VARESE, ITINERARIO CICLABILE STAZIONI-CAPOLAGO

Osservazioni di FIAB Varese CICLOCITTA' - aprile 2019

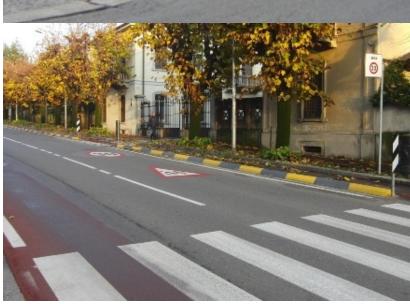
- In via generale è apprezzabile lo sforzo di trovare soluzioni per tutelare e favorire il traffico ciclistico nella difficile struttura viabilistica esistente, anche sperimentando soluzioni tecniche inconsuete, come - Il corridoio ciclabile e la linea di arresto avanzata agli incroci.
- Eliminazione di parcheggi in carreggiata e realizzazione pista ciclabile protetta in via XXV aprile,
- Estensione della zona 30 lungo tutto il tracciato.
- Apposizione del pittogramma della bicicletta sulle corsie riservate dei bus (da estendere a tutte le corsie bus urbane aperte alle biciclette!)

- Il corridoio ciclabile risulta poco evidente e la sua funzione/significato va illustrata con appositi pannelli informativi su strada.
- Il corridoio in corrispondenza delle rotatorie disegna un tracciato pericoloso per il ciclista, in particolare all'incrocio tra via XXV Aprile e via Sanvito, deve essere cancellato e sostituito eventualmente con soluzioni più appropriate.

- In p. Monte Grappa e in particolare in p. della Libertà il rallentamento del traffico e la tutela della bicicletta deve essere assicurata da una rivisitazione dell'allestimento complessivo della superficie stradale.

- La linea di arresto avanzata risulta appropriata solo in corrispondenza di incroci semaforizzati; l'utilità e discutibile negli degli incroci con semplice preferenza come nelle rotatorie.

- Nelle more del riassetto complessivo del comparto stazioni va facilitato il percorso ciclistico dalle e verso le stazioni anche utilizzando qualche tratto di marciapiede opportunamente risagomato e liberato da ingombri (tratto da stazione nord a edicola sul cavalcaferrovia) soprattutto per evitare il sottopasso all'incrocio con via Milano, di utilizzo assolutamente improbabile (dalla stazione FS all'imbocco di via Morosini perchè non seguire il percorso del Bus, con il suo semaforo dedicato e linea di arresto avanzata?).

- A Casbeno, tra p.zza Libertà e via Mirasole. il percorso va meglio segnalato e messi in sicurezza gli attraversamenti.
